Rapport de l'Inspection des installations classées

Visite d'inspection du 20/04/2026

SCAPNOR

Références : UD95 – 2026 - 255
Code AIOT : 0006505558

Figure 7 : Plan présentant les modifications au projet présenté sur le porter à connaissance de mars 2023

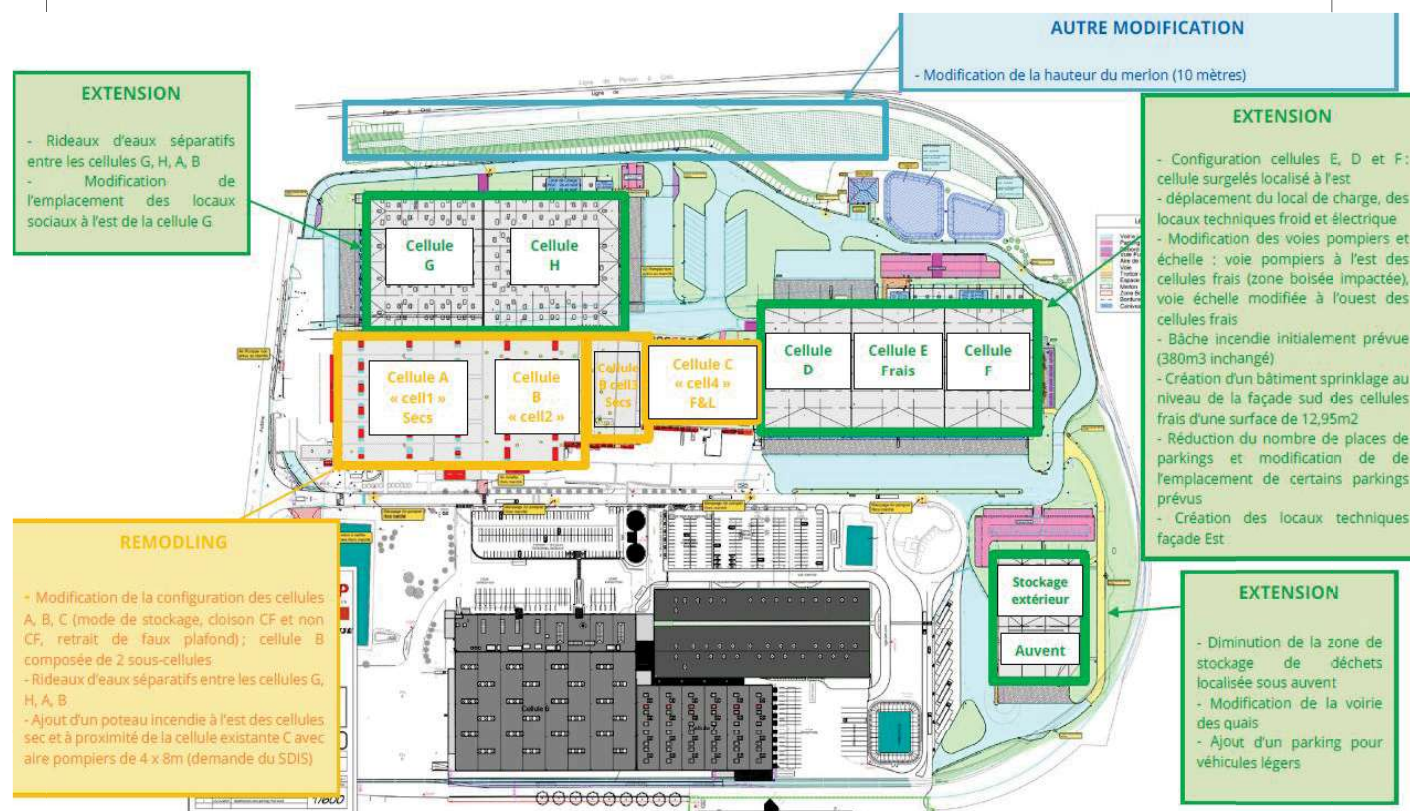
Lors du tour du site, l'Inspection a constaté que l'ensemble des bâtiments relatifs à l'extension et au remodelage ont été construits aux emplacements prévus dans le dossier de porter-à-connaissance.

Ce point est conforme.

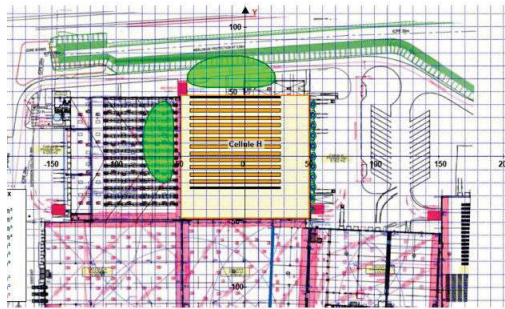
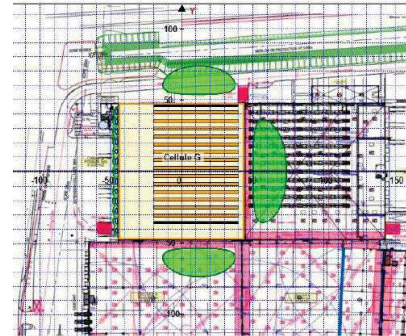
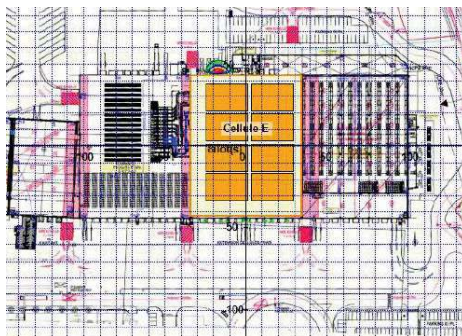
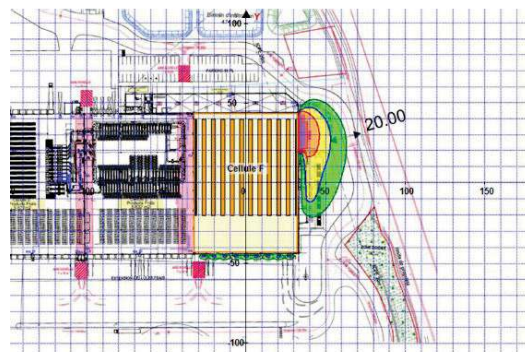
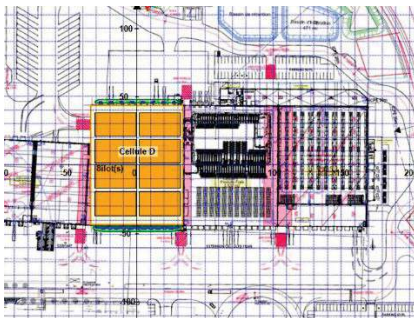
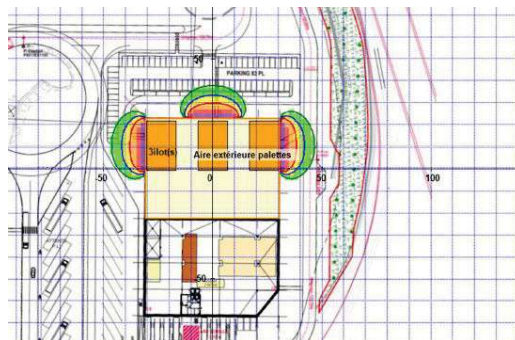
L'exploitant a expliqué que les emplacements des stockages au sein de bâtiments sont cohérents avec les données du porter-à-connaissance.

Lors du tour du site, l'ensemble des cellules ont été visitées, et les positionnements constatés correspondent aux données fournies. Ces stockages conditionnent les flux thermiques étudiés. Un point relatif aux rideaux d'eau est évoqué au point suivant.

Ce point est conforme.

PAC - Extrait du plan d'implantation des panneaux photovoltaïques (version 01/2025)

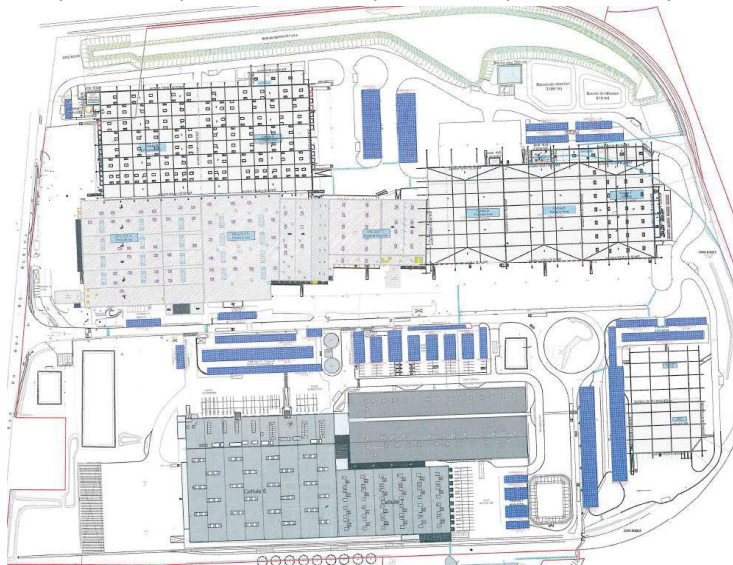
Dans le porter-à-connaissance la surface prévue est de 12 075 m². L'exploitant avait envisagé d'implanter les panneaux photovoltaïques sur les parkings. Une étude est en cours et fera l'objet d'un porter-à-connaissance.

A ce jour, aucune étude n'a été portée à la connaissance de l'Inspection.

Lors de l'inspection, l'exploitant a été interrogé sur l'état d'avancement de cette étude. Il a indiqué que les panneaux seront implantés conformément au plan indiqué dans le porter-à-connaissance.

L'exploitant s'est engagé à informer l'Inspection de toute modification ou lancement des travaux. L'Inspection rappelle que l'installation de ces panneaux devra respecter les dispositions de l'article 15 de l'arrêté ministériel du 11/04/2017 :

« Pour tout entrepôt soumis à enregistrement ou autorisation, l'installation d'équipements de production d'électricité utilisant l'énergie photovoltaïque est conforme aux dispositions de la section V de l'arrêté du 04/10/10 relatif à la prévention des risques accidentels au sein des installations classées pour la protection de l'environnement soumises à autorisation. »
